CN 2018-ULM-001

ULM Savannah modèle 51 (sauf Savannah XL) et Bingo! modèle 52 équipé d'un système de double-commande

Application du bulletin de service constructeur n° SB028

I.C.P. Srl	SERVICE BULLETIN	SB028	Issue: 04/08/2017	Pages 4
		REV. 03	14/02/2017

Figure 1:

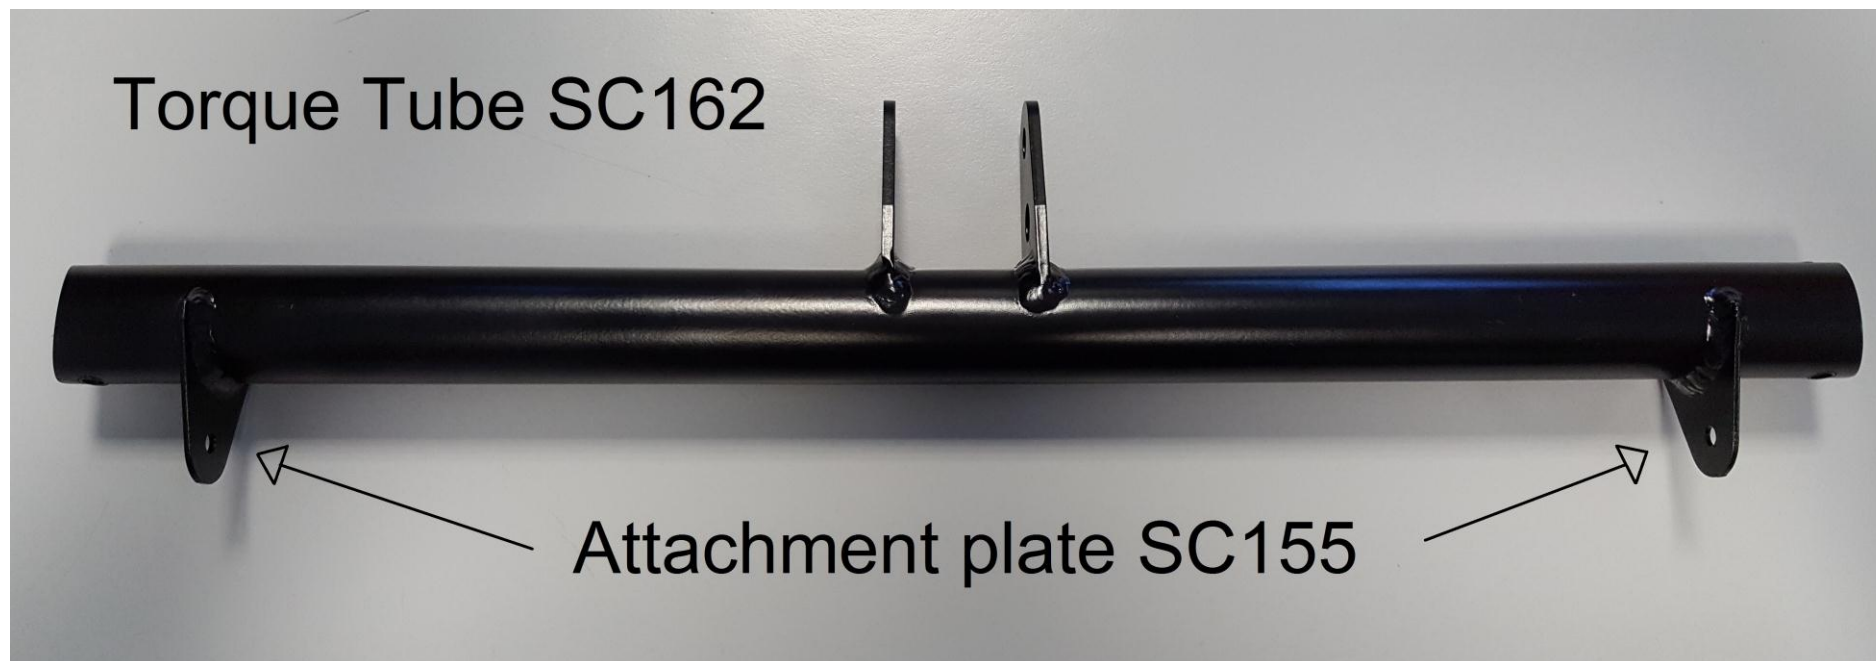
In seguito ad un problema riscontrato su un Savannah modello 51 equipaggiato con doppia barra di controllo, che operava in modalità non approvate dal costruttore, si ritiene necessaria la sostituzione del Tubo di Torsione SC162 del comando a doppia barra (*Figure 1*). Montare un tubo di torsione SC162 nuovo, con piastrine di ancoraggio SC155A di spessore 2 [mm]. Richiedere il componente al distributore locale o direttamente all'ICP. E' obbligatorio sostituire il componente SC162 ogni successive 600 ore di volo. / *Following an issue happened on Savannah model 51 equipped with double control stick, that was operating under not approved condition, It is deemed necessary to replace the Torque Tube SC162 of double control stick (see Figure 1). Mount a new torque tube SC162, with 2 [mm] thick attachment plate SC155A. Request it to a national dealer or directly to ICP. It is mandatory to replace the component SC162 every following 600 flight hours.*

OGGETTO/OBJECT: Sostituzione del Tubo di Torsione della Cloche doppio comando (componente numero SC162) con uno di nuova produzione. Inoltre, sostituire ogni successive 600 ore di volo il Tubo di Torsione SC162. / *Replace the Double Control Stick Torque Tube (component identification number SC162) with one from new production. Also replace the Torque Tube SC162 at every following 600 flight hours.*

CONFORMITA' / COMPLIANCE: Sostituzione del componente immediata a seguito della lettura del presente bollettino. Sostituzione ogni 600 ore di volo. / *Immediate component replacement following the present bulletin. Replacement every 600 flight hours.*

Figure 2:
Sequenza smontaggio del tubo di torsione /
Torque tube disassemble sequence

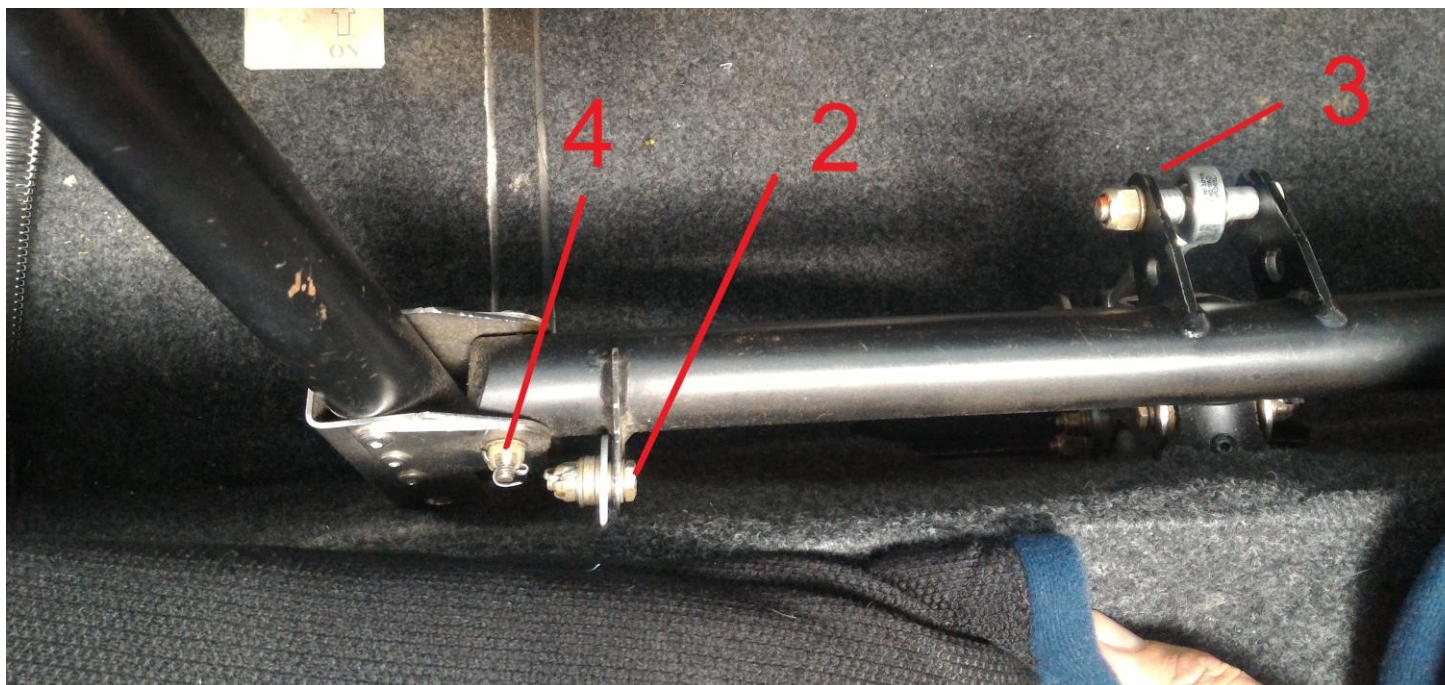
- 1) If present as optional, remove the torque tube central part cover;
- 2) Remove the split pins (using the pliers), the castle nut and the bolt AN3 that keep constrained the plate SC155 to the strut of the fuselage (using 3/8" fixed spanner). Perform both on the right side and left side;
- 3) Remove the central bolt (1/2" fixed spanner);
- 4) Remove the split pins (with pliers), castle nut and AN3 bolt (with 3/8" fixed spanner) that keep constrained the sticks to the torque tube.

For reassembly, refer to the apposite technical specification of the double control stick S0171.
